明溪县中心城区天然气利用工程  
总平面布置图(变更前后对比图)

日期 DATE	2022.03	项目号 PRO. NO.	GM-20075-(ZC)-002	图号	图5-1	版次 REV	B 版
---------	---------	--------------	-------------------	----	------	--------	-----

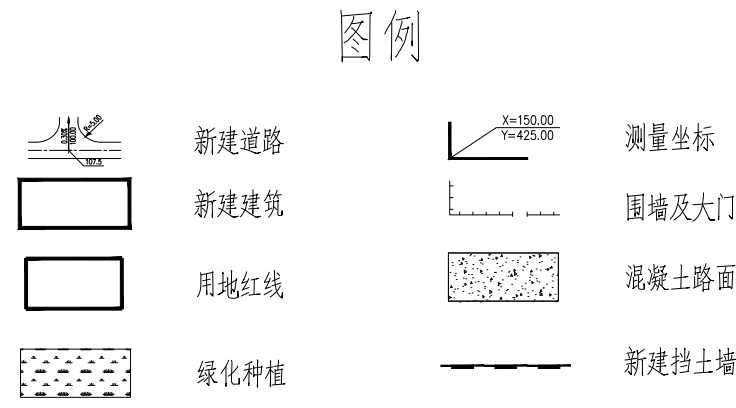
编号	名称及规格	单位	数量				做法
			变更前	变更后	相差	相差原因	
1	用地面积	m <sup>2</sup>	7365.73	-	-	100%	
2	建筑面积	m <sup>2</sup>	619.38	582.48	-36.9	一层走廊计一半面积取消	
3	建筑占地面积	m <sup>2</sup>	276.75	363.78	+87.03	增加一层走廊占地面积	
4	计容面积	m <sup>2</sup>	619.38	582.48	-36.9	一层走廊计一半面积取消	
5	不计容面积	m <sup>2</sup>	0	-	-		
6	站内车行道	m <sup>2</sup>	1540.00	1750.00	+210	尽头回车场左侧绿化取消	
7	工艺区及设备基础面积	m <sup>2</sup>	804.65	1227.57	+422.92	相应修改	
8	绿化面积	m <sup>2</sup>	2901.81	2650.00	-250.12	尽头回车场左侧绿化取消	
9	绿地率	%	39.40	36.00	-3.40	相应修改	
10	建筑系数	%	19.33	16.66	-2.67	相应修改	
11	容积率		0.084	0.079	-0.005	相应修改	
12	建筑密度	%	3.76	4.94	+1.18	相应修改
